Република Србија
МИНИСТАРСТВО ПРИВРЕДЕ

Број: 404-02-173/4/2017-11

Одговор на питање – појашњење II Конкурсне документације за јавну набавку број 76/2017 – Реконструкција и доградња предшколске установе „Лане“ – прва фаза, општина Дољевац

DETALJ KONEKTORA OLUKA-BOČNOG SLIVNIKA

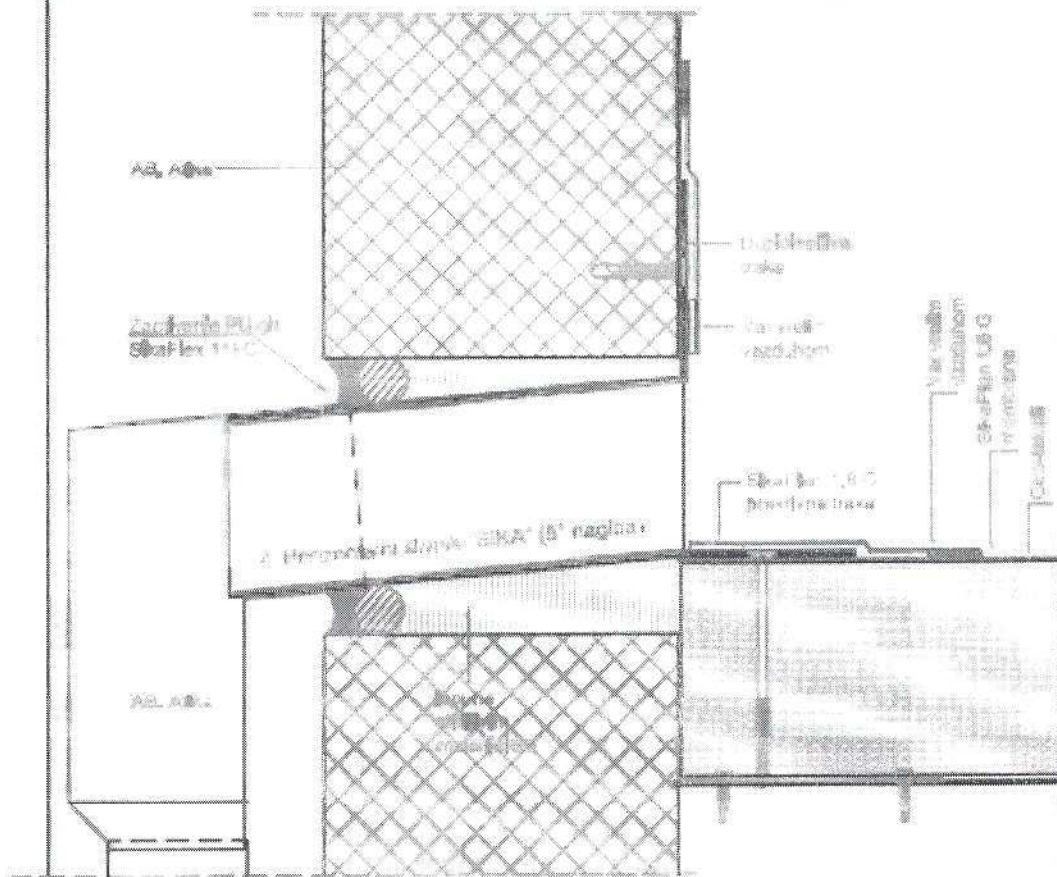
Molimo Vas da nam dostavite detalj ili definišete dimenzije slivnika.

Пречник сливника унутрашњи 450mm излив 160mm.
